datasheet SPEC

customer's condition

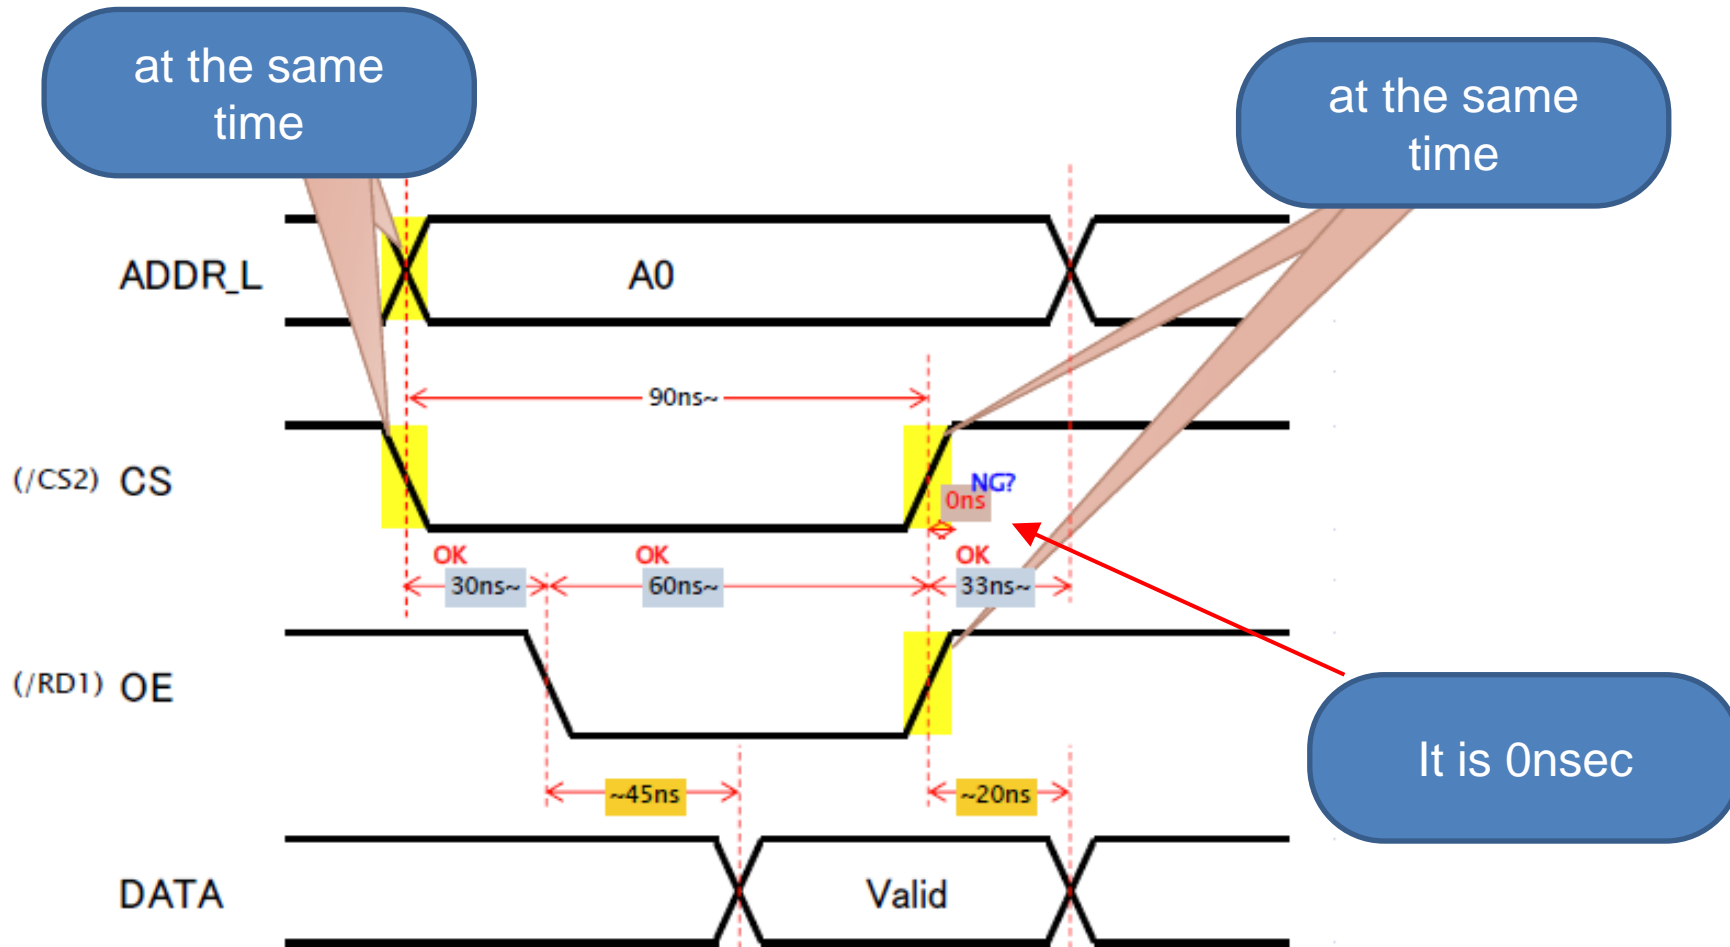
CPUが、/CS2と/RD1が同時にデアサートされる仕様なので、Datasheetに記載の t_{h6} (=10ns min.) が取れない
